Diseno de la Fachada de la Casa sita en la Calle Baja n.º 8 m.º.
Propiedad del Sr. Dn. Fran.º. Sallico segun solicita restaurar y albar.

Madrid y Abril 18 de 1853.

Desiendo restaurar la Casa sita en la Calle de
la Cuba-baja n.º 5. m.º de propiedad de Don Juan
Pellico de esta vecindad elevando un cuerpo ter-
cero, y un attico sobabornes sobre el segundo
q.º hoy tiene dicha casa, y insolar su decor-
cion segun se manifiesta en el adjunto dise-
ño q.º acompaña en la parte manchada
en tinta rosada a lo q.º manifiesta el
anuncio q.º se desea sin q.º por esto se de-
be haber alda 58. p.º segun previene el regla-
mento de Sobies Urbano.

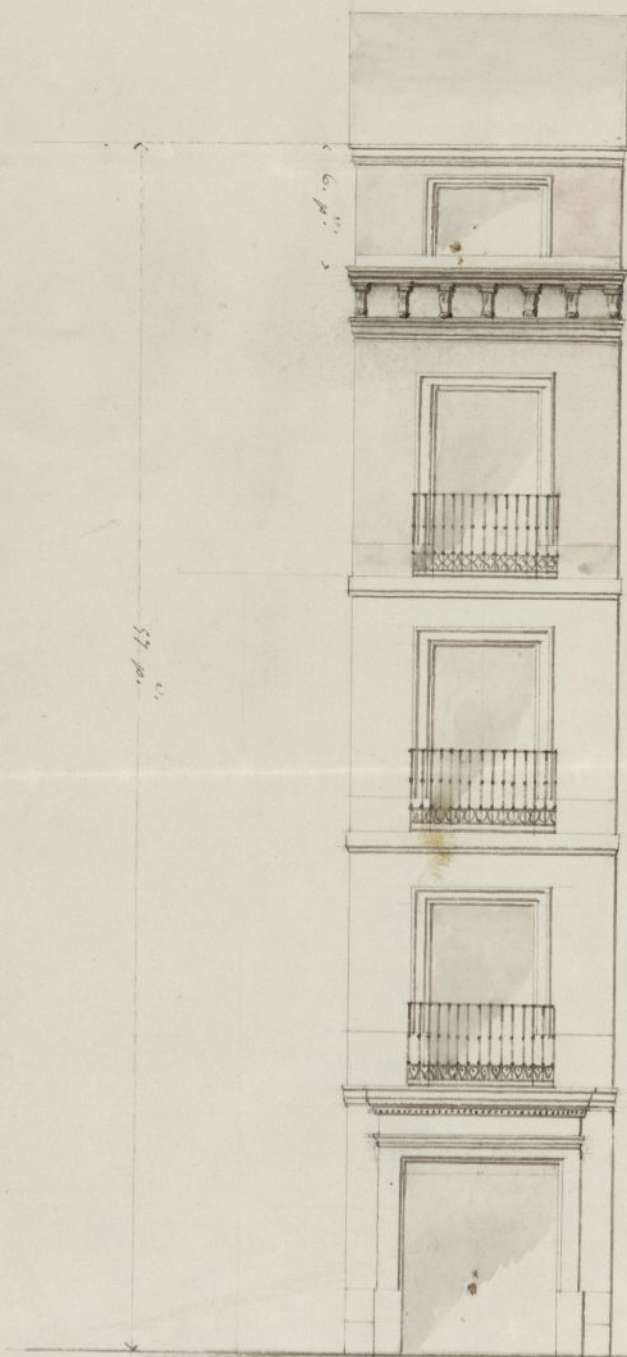
En cumplimiento del anterior acuerdo de V.E.
y enterado de lo que solicita D. Francisco Pellió,
relativamente á que se le permita levantar un pino
tercero y un sotabanco sobre los que ya tiene la
casa de su propiedad sita en la Caba baja dis-
tinguida con el n.º 8 nuevo de la manzana 148,
he reconocido dicha finca habiendo visto que se
halla en buen estado de solidez y que admite
con seguridad la carga de los nuevos pinos q.
se quieren levantar, por cuya razon soi' de di-
tamen: que debe concederse la licencia pedida,
abstiniendome por ahora de manifestar mi opi-
nion sobre el diseño de fachada y fijar las
reglas que deberan seguirse en la construccion
hasta tanto que V.E. se sirva disponer lo que ten-
ga por conveniente. Madrid 17 de Mayo 1883.

Vuelva al Arquitecto p.^a que manifieste las reglas
q.^e deberan observarse en la ejecucion de la obra.

Consigniente a lo que V. S. S. se sirven ordenarme en su anterior acuerdo debo decir: que el cuerpo tercero y sotabanco que se han de construir en la casa n.º 8 de la Caba Baja deben ejecutarse de fabrica de ladrillo, siendo los arcos de las ventanas del mismo material, coronando el todo con alero de madera descubierta con solera, cornucillos con tocadura, corona superior moldada con su canalon correspondiente, del cual deben partir las bajadas de barro o plomo que embocadas en el grueso de la fachada dirijan las aguas pluviales a la calle. Los valones tendran de vuelo lo mas medio pie, dandoles de altura tres y tres cuartos pies y al intervalo de los valanestres seis dedos, quedando recibidas las patillas en el grueso de la fachada un pie, y mas de otro separadas del vivo de la luz de las ventanas. Y por ultimo se rebocara la fachada decentemente con arreglo a un buen orden de construccion pintando las puertas de calle de color claro al oleo: pero como el Excmo. Ayunt.º se halla exclusivamente encargado de la policia, buen aspecto de los edificios y de la seguridad publica podra cuando guste el Sr. Corregidor o Sr. Teniente de Alcalde del Distrito mandar que reconozca e informe sobre el estado de la obra, sin embargo que el dueño de ella debiera dar aviso luego que este pintado el alero para practicar el oportuno reconocimiento afin de que por el conste cuanto el Excmo. Ayunt.º tiene remitido en el particular. En la construccion de andamios tanto interiores como exteriores cuidara el Arquitecto bajo su responsabilidad se construyan segun arte con la idea de precaver la ocurrencia de una desgracia. Es cuanto puedo manifestar en este asunto. Madrid 31 Mayo 1883.

Vuestra al Arquitecto p.^a que manifieste si la fachada se halla dentro de la alineacion señalada y cual sera la altura de aquella, hecha la obra proyectada.

La cara que motiva el anterior acuerdo de V.S.S., dispone aung.^{te} por la alineacion marcada en el plano, pues en su dia debera remeterse la fachada como medio pie, y en cuanto a cual sera la altura de aquella hecha la obra proyectada, por la anotacion del diseno se ve que habra de ser de once y siete pies. Es cuanto puedo manifestar en este asunto. Madrid 18 de Junio de 1853.
